提出年月日	令和元年 11 月 8 日	R6
日本原燃株式会社

六ヶ所再処 理 施 設 に お け る
新 規 制 基 準 に 対 す る 適 合 性

安全審査 整理資料

第 19 条：安全保護回路

図-2 脱硝施設の焙焼炉・還元炉ヒータ部温度高による加熱停止回路の例

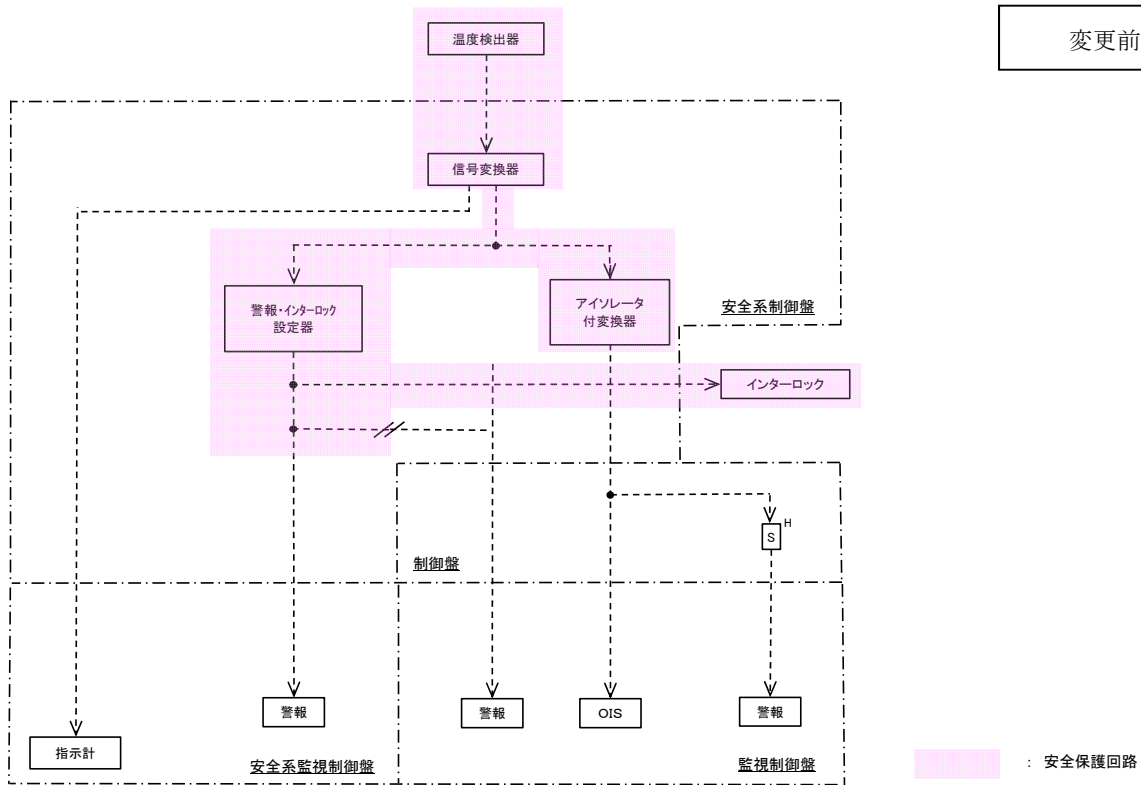
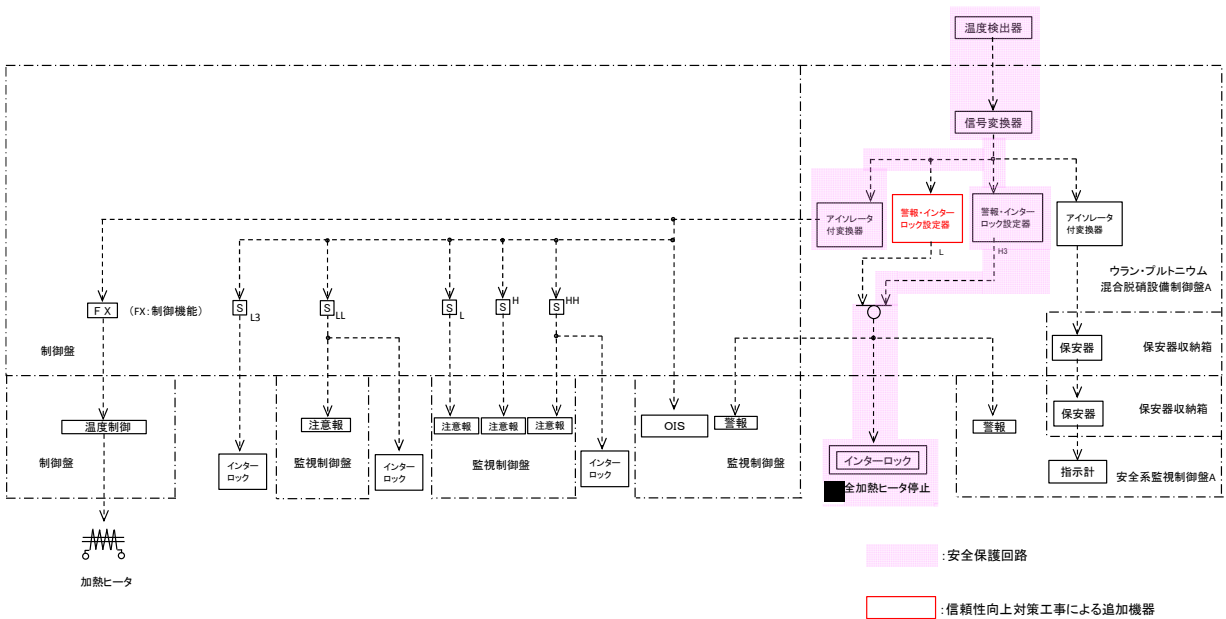
の影響を確認した結果、6台（A系3台、B系3台）すべての温度計がダウンスケール側に壊れた場合には、約13分で最高使用温度に至るおそれがあるため、当該回路の信頼性向上対策工事を実施する。

落雷により、万一、保安器およびアイソレータが損傷した場合に運転時の異常な過渡変化へ進展（焙焼炉及び還元炉の過加熱）する可能性が考えられることから、アイソレータの故障を検知し、これによりヒータの電源を遮断する機能を追加する。（図-2）

故障検知回路は当該安全保護回路に期待される加熱停止回路（信号変換器）の故障を検知するために設置する。当該の故障検知回路は温度検出器からの信号を安全保護回路内の信号変換器から分離出力された信号を計測し検知するものである。

よって、安全保護回路とは分離しているため影響はない。

図-1 液体廃棄物の廃棄施設の高レベル廃液濃縮缶凝縮器排気出口温度高による加熱停止回路の例

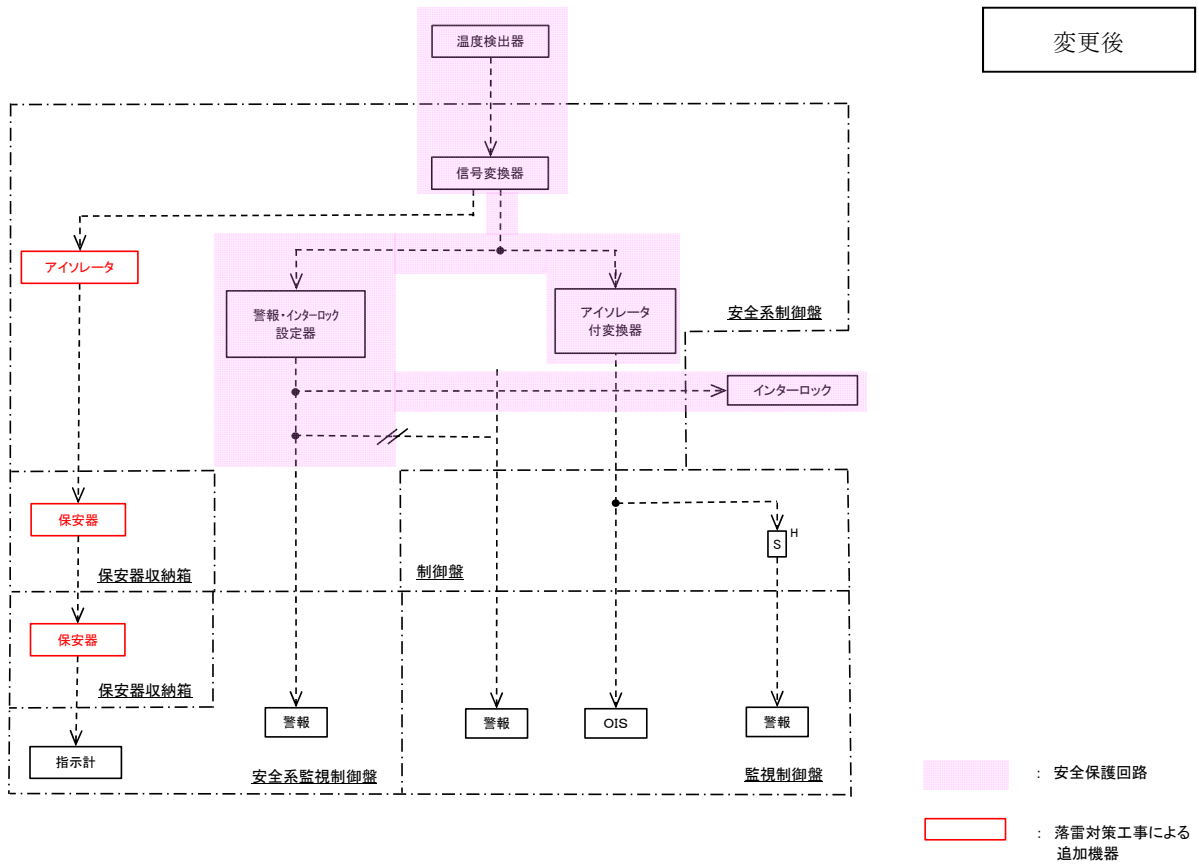
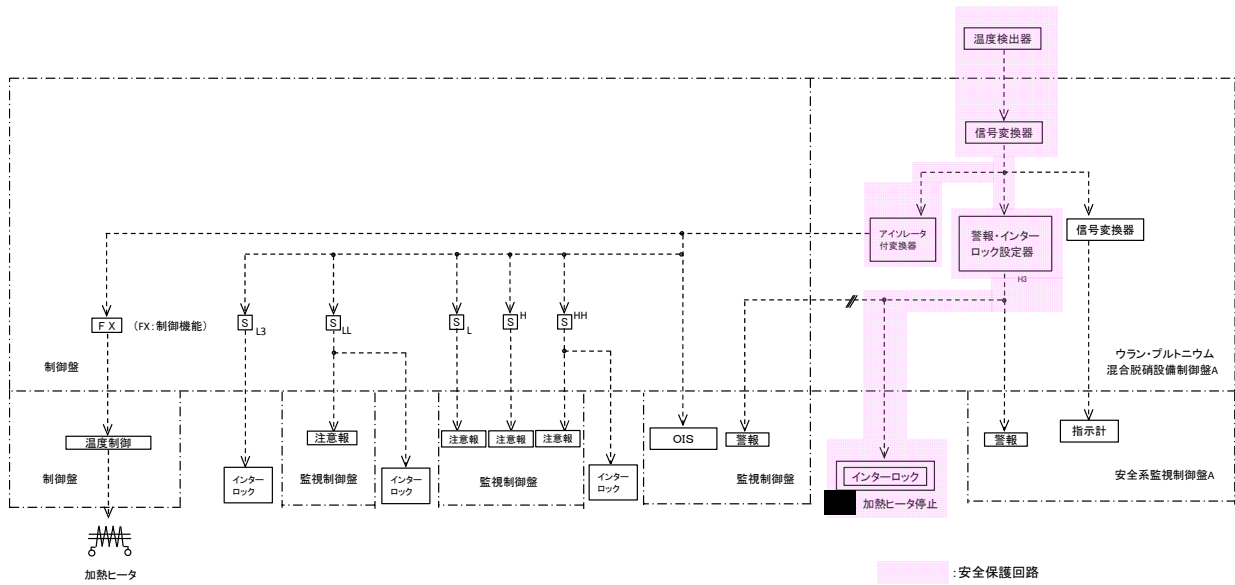
規則第9条外部からの衝撃による損傷の防止のうち、落雷に係る設計において、運転時の異常な過渡変化及び設計基準事故時に期待している安重インターロック機能を保護するため、保安器の設置工事を実施する。また、保安器が万一動作不良等を起こした際にインターロック機能を保護するため、併せてアイソレータの設置工事を実施する。

安全保護回路について、落雷により安全機能を損なわないよう、信号出力側の建屋と信号入力側の建屋の両方に保安器を設置する。また、信号出力側の建屋にアイソレータを設置する。(図-1)

保安器は間接雷の影響を防止するための機器であり、建屋間を跨ぐ計測信号を伝達するのみで変換処理等の機能は有していない。

また、保安器を通過する計測信号は、安全保護回路からアイソレータにより分岐して出力された計測信号であり、安全保護回路とは完全に分離している。

このため、保安器の設置による安全保護回路への影響はない。

アイソレータは、万が一保安器が正常に機能せずに安全保護回路側に間接雷の影響が及ぶことを想定し設置する機器であり、安全保護回路と電氣的に分離している。

このため、アイソレータの設置による安全保護回路への影響はない。
